Meie 14.12.2022 nr 7.1-2/22/27066-2

**Ehitusloa taotluse nr 2211271_26982 ja ehitusprojektide
kooskõlastamata jätmine ja nõuete esitamine
projektidele riigiteede piirides Raplamaal**

Olete Transpordiameti läbi ehtisregistri (Ehitusloa taotlus nr 2211271/26982, menetluse nr 323723) kaasanud Ehitusloa taotluse nr 2211271/26982 menetlusse. Koos ehitusloa taotlusega on esitatud ka ehitusprojektid, Edelaraudtee AS töö nr ED-22-3 „Kohila jaama elektritsentralisatsiooni Tööprojekt“, töö nr ED-22-1 „Rapla jaama elektritsentralisatsiooni tööprojekt“ ja töö nr ED-22-2) „Lelle jaama elektritsentralisatsiooni tööprojekt“ (Edaspidi Projekt/Projektid) tööprojektide staadiumis.

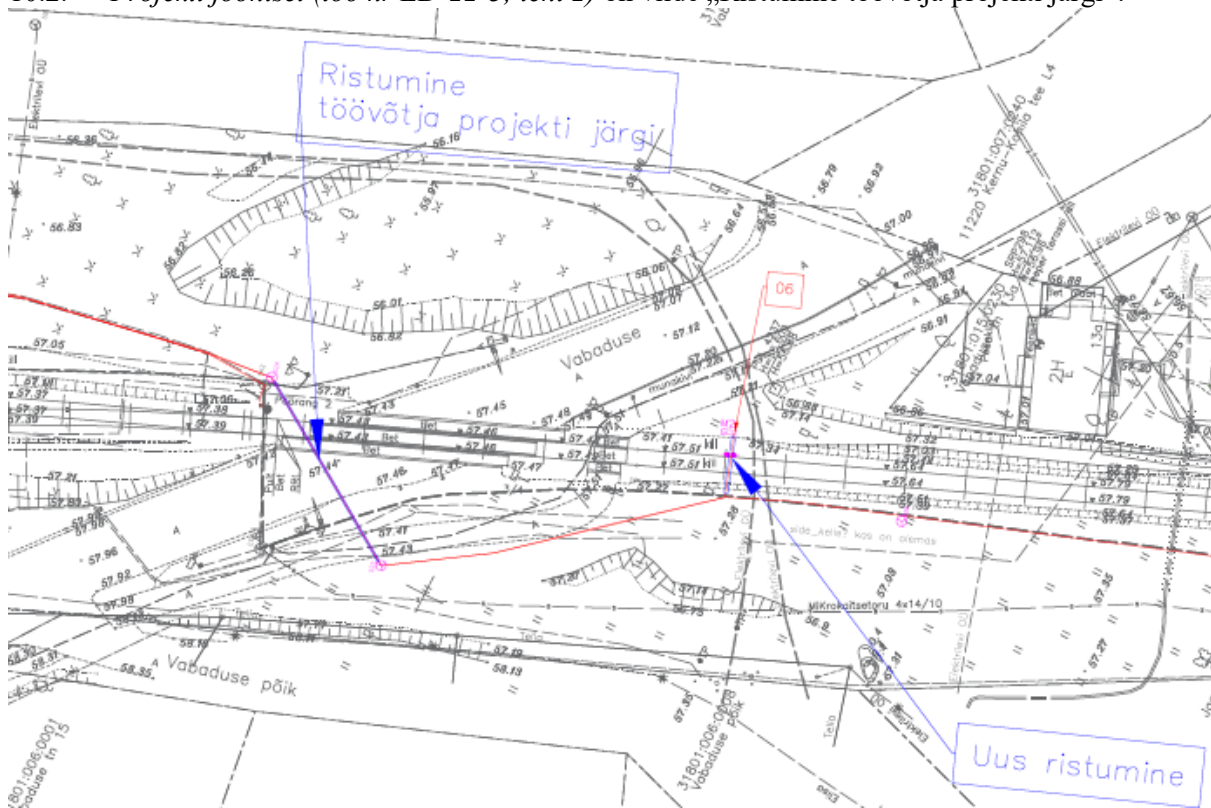
4. Projekt tuleb koostada vastavalt selle tehnovõrgu projekteerimismõnede ja riigiteede tee piirides Tee projekteerimise normidele (EhS § 99 lg 4).
5. Tehnovõrkude projekteerimisel ja ehitustöödel riigiteede piirides tuleb juhendada Transpordiameti tüüpõuetest: „Nõuded tehnovõrkude teemaale paigaldamise kavandamisel“ (Nõuded), asub: <https://transpordiamet.ee/maanteed-veeteed-ohuruum/tee-ehitus/juhendid#tehnovrgud>.
6. Kaevetöödel ja lahtiste kaevikute kavandamisel tuleb juhendada Tööinspektsiooni juhendist „Tööohutus ehitusplatsil“, asub: https://issuu.com/tooinspektsioon/docs/tooohutus_ehitusplatsil või <https://transpordiamet.ee/maanteed-veeteed-ohuruum/tee-ehitus/juhendid#valdkonnalesed-norm--2>.
7. Varisemisnurk millega me tehnovõrkude paigaldamisel kaevetöödel piki teed nõustume (mitte järsem) on 1:3/4 (53°) eeldades A-tüüpi pinnast vt „Tööohutus ehitusplatsil“.

- 10.2. *Projekti joonisel (töö nr ED-22-3; leht 2) on viide „Ristumine töövõtja projekti järgi“:*

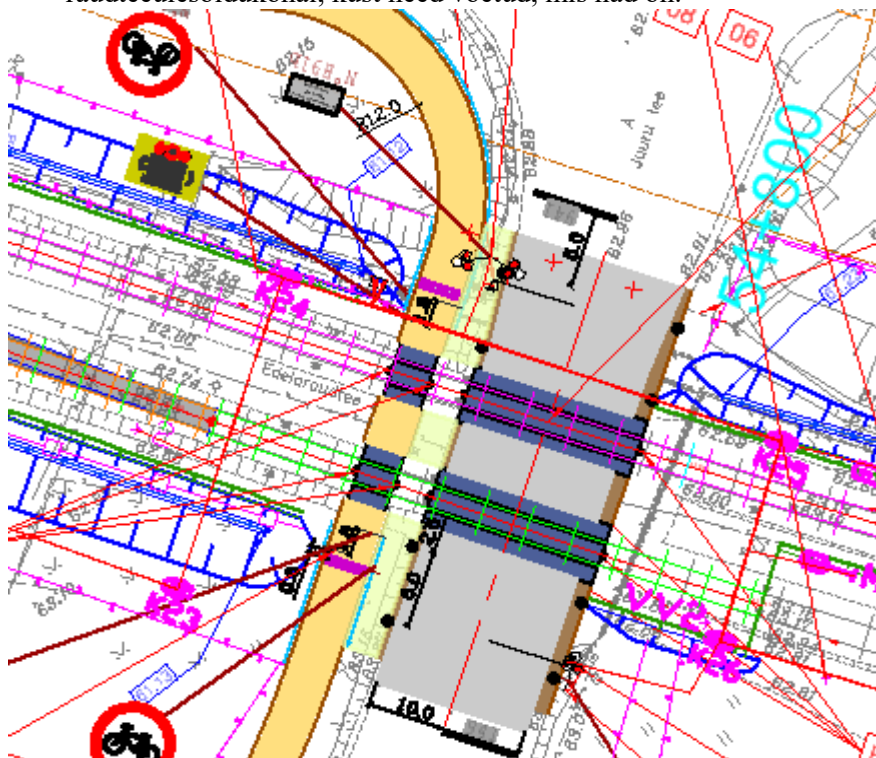
Sellega ei saa nõustuda. *Projektiga (töö nr ED-22-3)*, tööprojektiga tuleb lahendada ka tehnovõrkude ristumine riigiteega, mitte jätta see töövõtjale lahendamiseks.

- 10.3. *Projekti joonistel (töö nr ED-22-3) puuduvad tingmärgid ja nende selgitused, mida ehitatakse. Palume täiendada.*

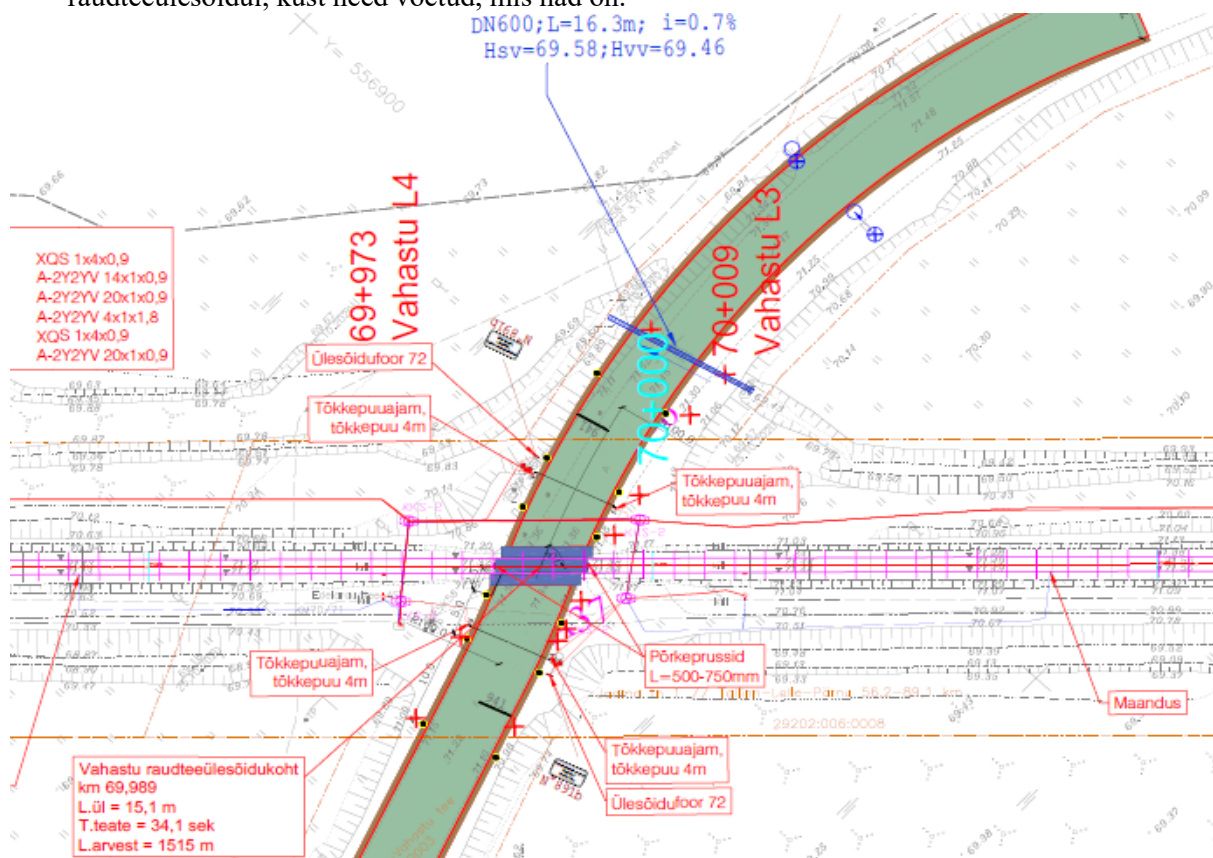
11.2. *Projekti* joonistel palume tingmärkides näidata, viidata ka joonisel näidatud elemendid raudteeülesõidukohal, kust need võetud, mis nad on:

12.1. *Projekti* seletuskirjast ja jooniselt ei loe välja ehitustehnoloogilist kirjeldust kuidas toimub ehitus tehnovõrkude ristumine riigiteega. Palume täiendada.

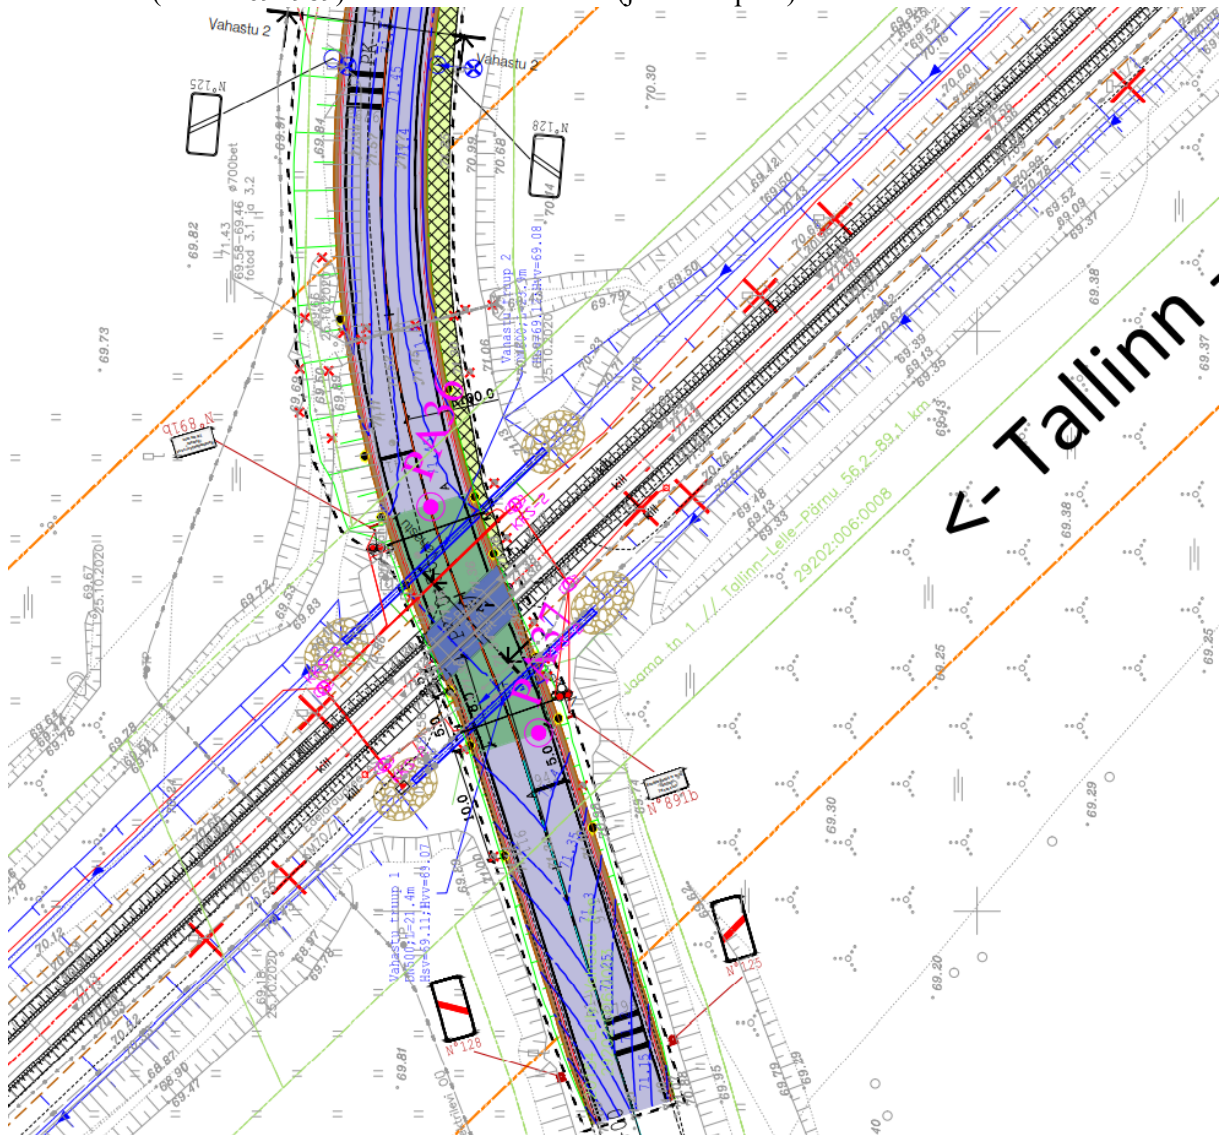
12.2. *Projekti* joonistel palume tingmärkides näidata, viidata ka joonisel näidatud elemendid raudteeülesõidul, kust need võetud, mis nad on:
